**REVISION 002 TO A INVITATION TO TENDER**

<b>Title - Sujet :</b> Remise en état de traversées de ruisseau – Parc national des Prairies	
<b>Solicitation No. - N° de l'invitation :</b> 5P420-20-0444/A	<b>Date :</b> 6 avril 2021
<b>Amendment No. - N° de modification :</b> 002	
<b>Client Reference No. - N° de référence du client :</b> N/A	
<b>GETS Reference No.   N° de référence de SEAG :</b> PW-21-00949467

## Modification 002

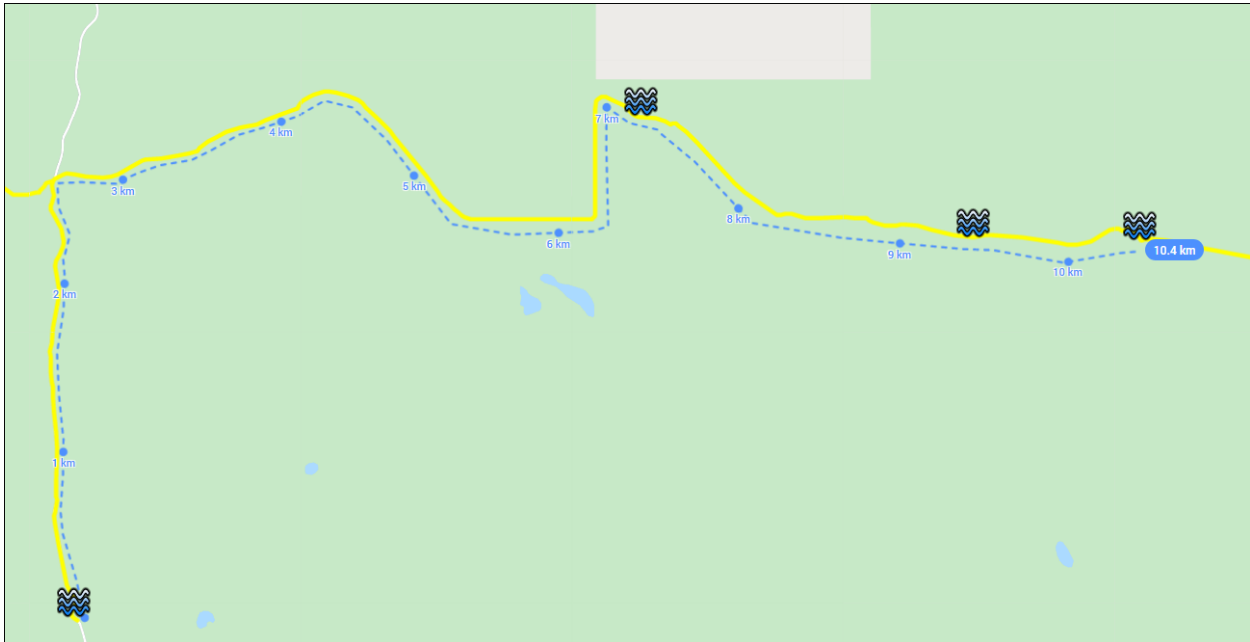
**Q1** Nous aimerions proposer un produit de remplacement pour le projet. Nous avons joint des renseignements sur le produit Flexamat pour remplacer les tapis de béton articulés et l'enrochement.

**R1** Veuillez noter que les produits de remplacement ne seront pris en compte qu'après l'annonce du soumissionnaire retenu. Les soumissionnaires doivent présenter leurs offres conformément aux dessins et aux spécifications, car il n'y a aucune garantie qu'un produit de remplacement sera approuvé.

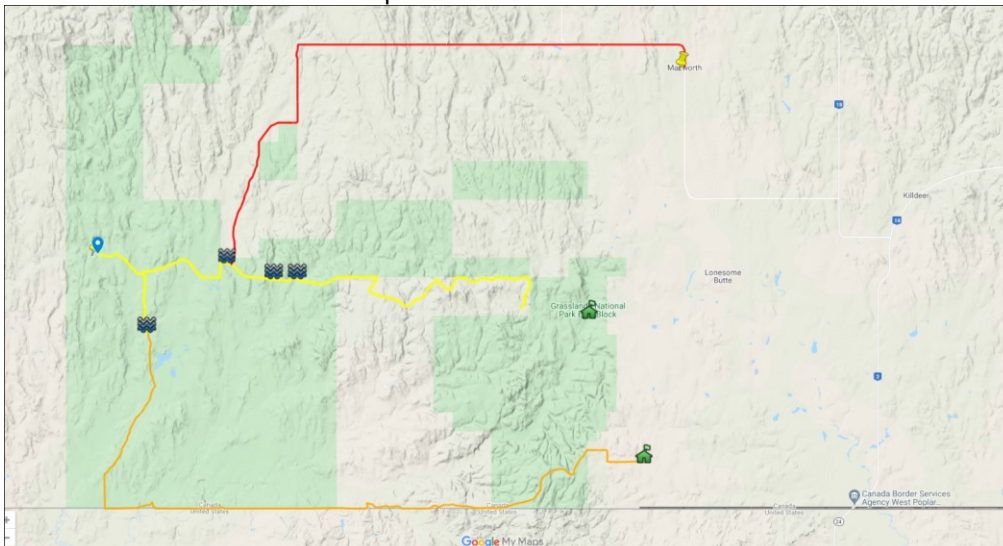
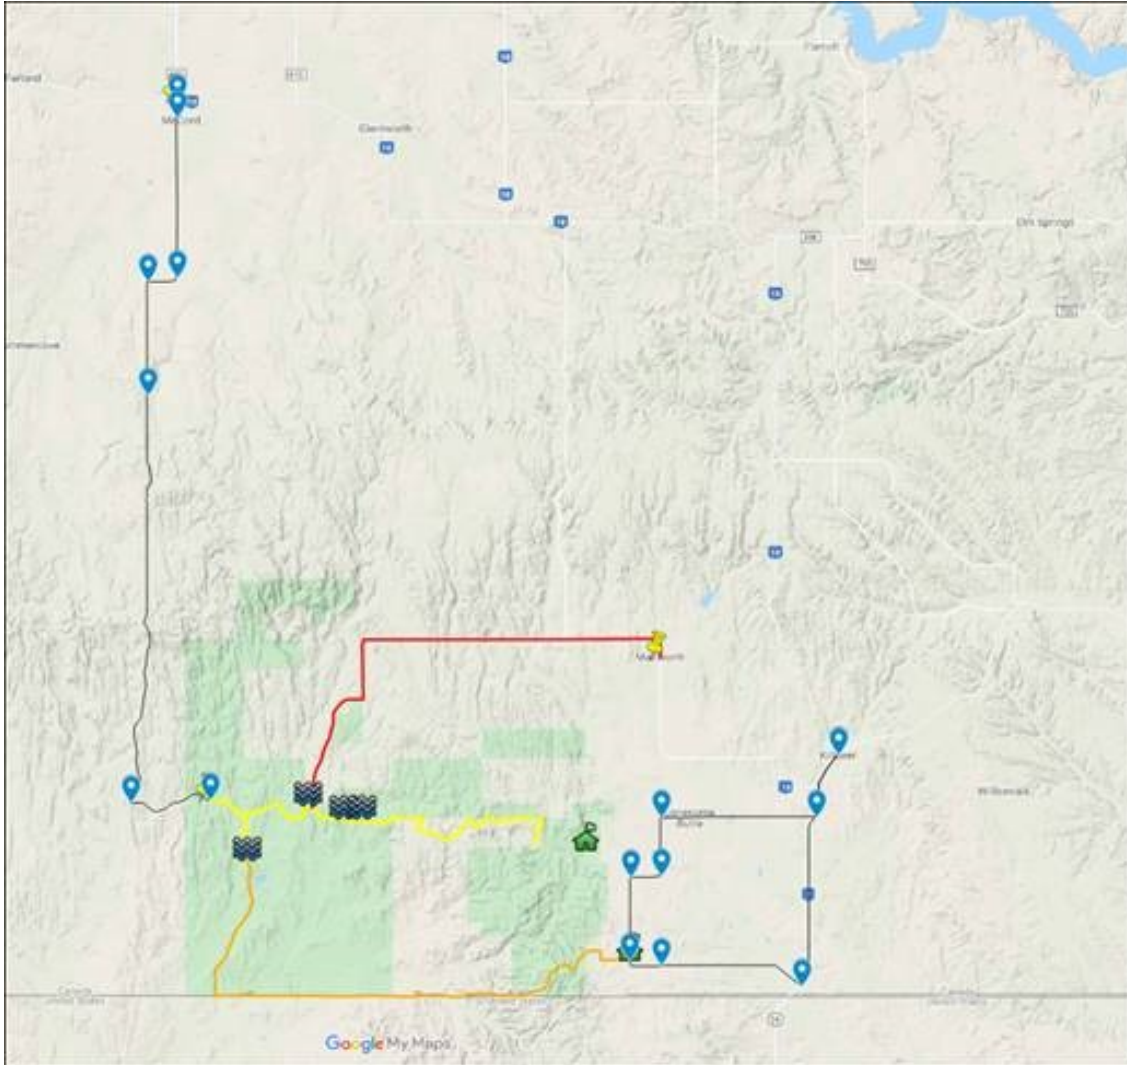
**Q4** Quelle est la meilleure façon d'accéder aux sites?

**A4** <https://www.google.com/maps/d/edit?mid=17SofLHsJIL0xbwNS5TWHEEE88fZ2W5Zt&usp=sharing>

Pour vous rendre aux sites par l'accès pavé le plus près, empruntez l'autoroute 18/2 jusqu'aux chemins de gravier de la municipalité rurale de la région. À partir de cet endroit, il y a quelques options : déplacez-vous vers l'ouest sur Monea Road ou sur la route de section West Poplar à partir de l'autoroute 18/2 jusqu'au dépôt de Poverty Ridge, en entrant dans le parc par l'extrême est; ou bien dirigez-vous vers l'ouest sur la route de section MacWorth à partir de l'autoroute 18/2 et tournez vers le sud le long d'un chemin nivelé de la route municipale.

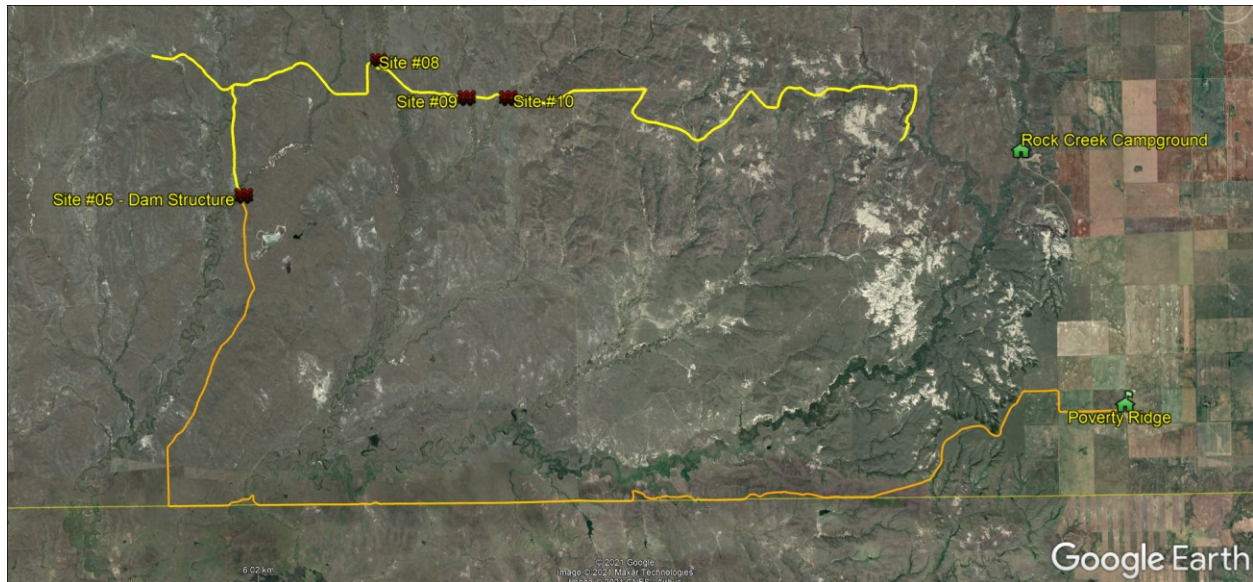
**Q5** Quelle est la distance entre le dépôt de Poverty Ridge et les sites?

**R5** Environ **33 kilomètres** du **site n° 05**.
